COMMISSION ROYALE DES MONUMENTS ET DES SITES  
KONINKLIJKE COMMISSIE VOOR MONUMENTEN EN LANDSCHAPPEN

N/Réf. : **SBK20089\_719\_PUN**      **SCHAERBEEK. Place Princesse Elisabeth 5 - Gare de Schaerbeek**  
Gest. : **A. Heylen**      (classé comme monument pour totalité)  
Corr DPC: **C. Criquillon**      **PERMIS UNIQUE** : Rénover le complexe des quais de la gare de  
NOVA : **04/PFU/1922602**  
Corr DU: **A. Streulens et G. Kump**      Schaerbeek

**Avis conforme de la CRMS**

Plan des interventions joint à la demande, annoté par la CRMS

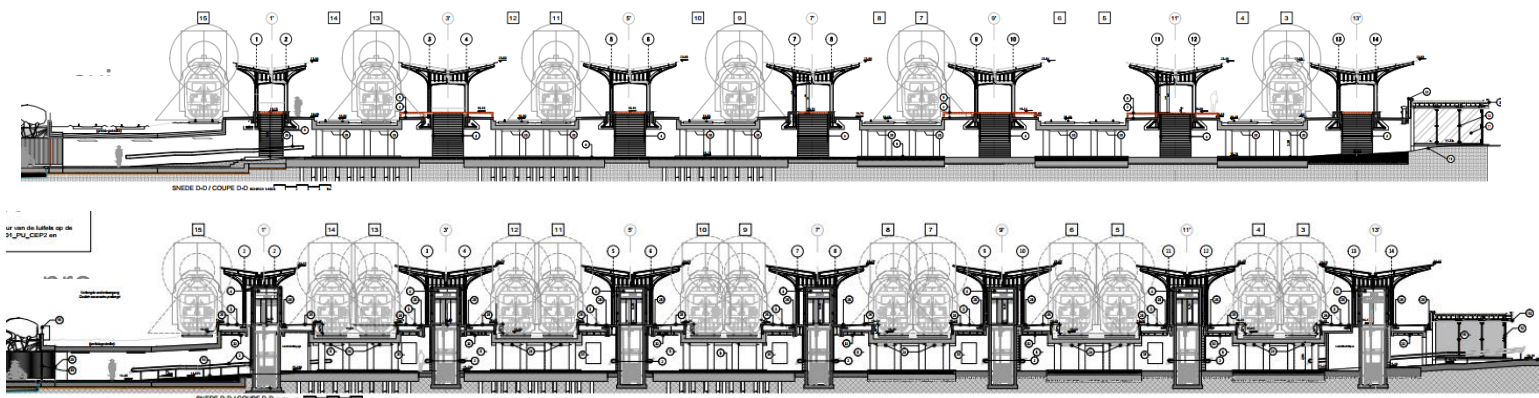
Cependant, à ces interventions de restauration et restitution d'éléments historiques, caractérisées par un grand respect du patrimoine, le projet mêle des dispositifs standardisés, interchangeables et peu intégrés, tels les nouveaux ascenseurs, certains revêtements de sol ou les futurs éclairages. La CRMS demande à la SNCB de reconsidérer ces interventions et de les dessiner sur mesure avec le niveau de composition, de détail et de qualité, en faveur d'un ensemble intégré, cohérent et global, tenant compte des caractéristiques architecturales et patrimoniales spécifiques du lieu.

*Esquisse des abris pour voyageurs restitués (issue de l'avant-projet présenté en 2021)*

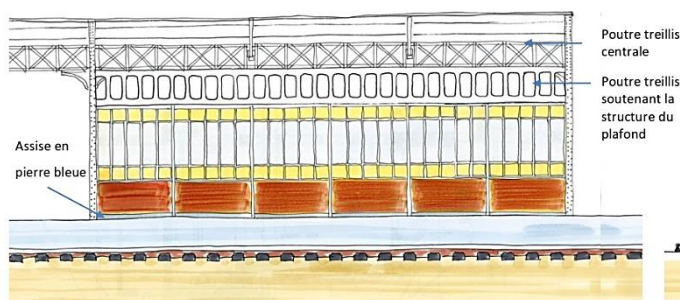
De manière globale, le projet de restauration / restitution des auvents, des garde-corps ainsi que des abris pour voyageurs et parois coupe-vent constitue un élément très positif du dossier et n'appelle pas de remarques.

En revanche, la technique du thermolaquage proposée comme couche de finition conférerait un rendu très lisse aux structures des auvents. La Commission demande d'optimiser le projet sur ce point qui jouera un rôle déterminant pour l'aspect final de l'ensemble restauré (par exemple appliquer la peinture à la brosse).

***\* Au sujet des auvents, opter pour une finition des éléments métalliques présentant un rendu traditionnel, en évitant le thermolaquage proposé, et affiner le choix des teintes sur base des recherches stratigraphiques (à compléter en atelier).***

Revêtements et aménagement des quais, plans des situations existante et projetée joints à la demande

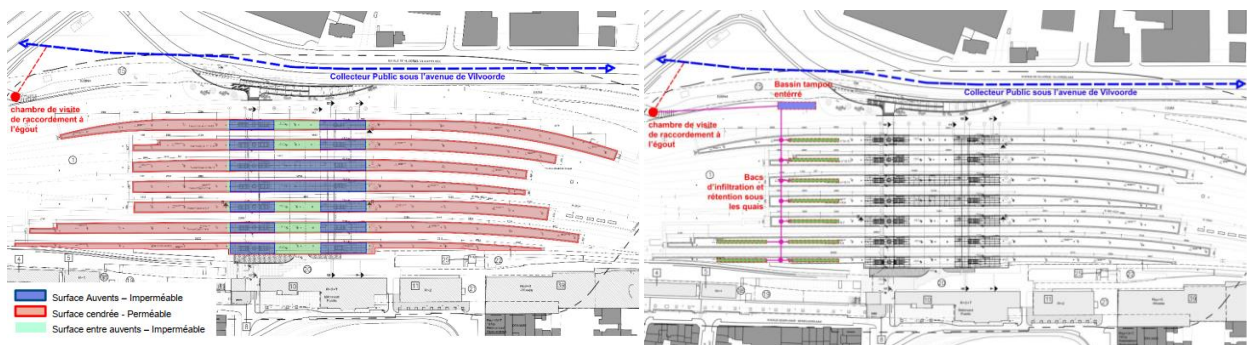
Au vu des efforts consentis pour restaurer les auvents, il est important de respecter aussi les revêtements historiques des quais, qui étaient très probablement similaires aux actuels, avec un revêtement en dur sous les auvents et une couche perméable sur les zones non couvertes. Des sondages restent à prévoir pour mieux documenter les états successifs des sols. Les choix définitifs devront être déterminés au regard de l'évolution historique des quais, mais aussi de leur importance environnementale.

Selon la note explicative jointe au dossier, l'on adopterait une finition « de type dalles », ce qui entraînerait une imperméabilisation de l'ensemble des quais sur une surface totale de 19.780 m<sup>2</sup> (contre 6.270 m<sup>2</sup> actuellement, soit une augmentation de 13.510 m<sup>2</sup>). Cette nouvelle imperméabilisation sur plus de 1.3 ha nécessiterait la mise en place d'infrastructures lourdes (bacs d'infiltration et de rétention sous chacun des quais), aboutissant finalement à un rejet considérable des eaux de pluie dans les égouts. Ce parti s'écarte non seulement de l'état 'historique' présumé des quais, mais elle est également difficile à justifier d'un point de vue climatique et de durabilité, puisqu'on renonce à une zone d'infiltration.

**\* Au sujet des revêtements des quais : spécifier la nature et le type de matériaux, significativement réduire le degré d'imperméabilisation des quais et conserver un revêtement perméable sur les tronçons non recouverts latéraux.**
